S106サービスキャンペーンのご案内

株式会社 矢野特殊自動車
品質保証部
部長 渡邊 弘一郎

サービスキャンペーン通知書

改善箇所説明図

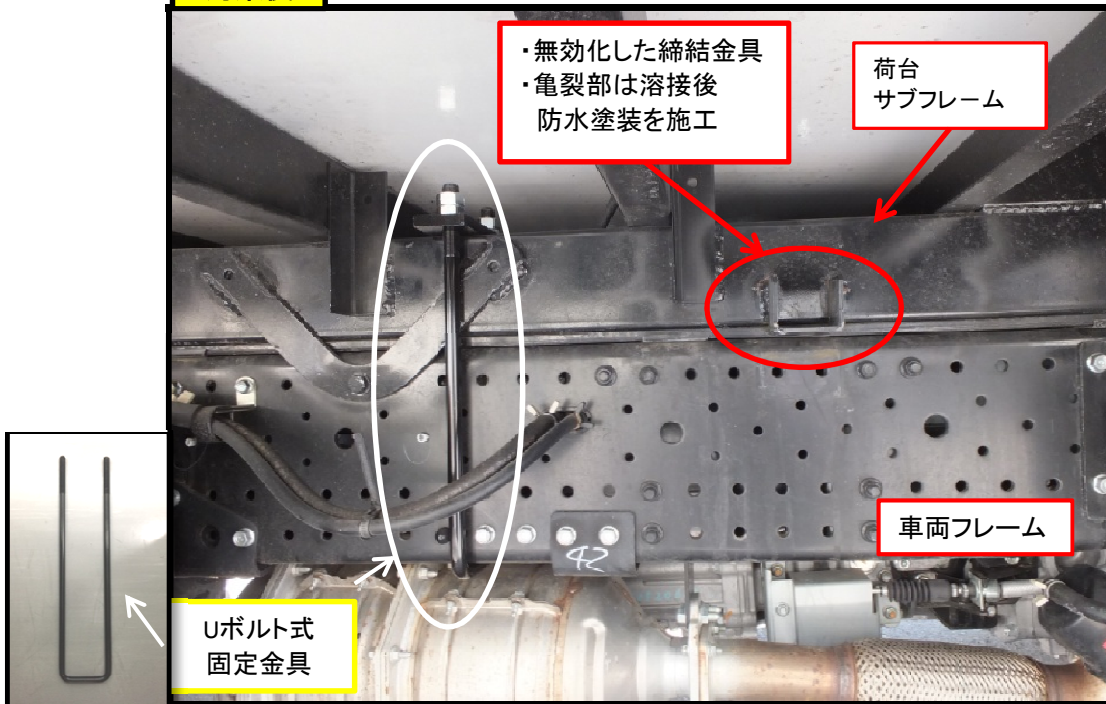
不具合の内容

バン架装を行った車両において、荷台と車両を締結している一部の締結金具の強度と取付方法が不適切なため、当該締結金具が破損又は、金具を溶接取付している荷台サブフレーム部に亀裂が入ることがある。そのため、当該部位から異音が発生し、そのままの状態で使用を続けるとサブフレームに穴が空く恐れがある。

改善の内容

全車両、Uボルト式固定金具を追加し、現在使用している締結金具を無効化する。サブフレームに亀裂が発生している車両については、亀裂部を溶接し防水塗装する。
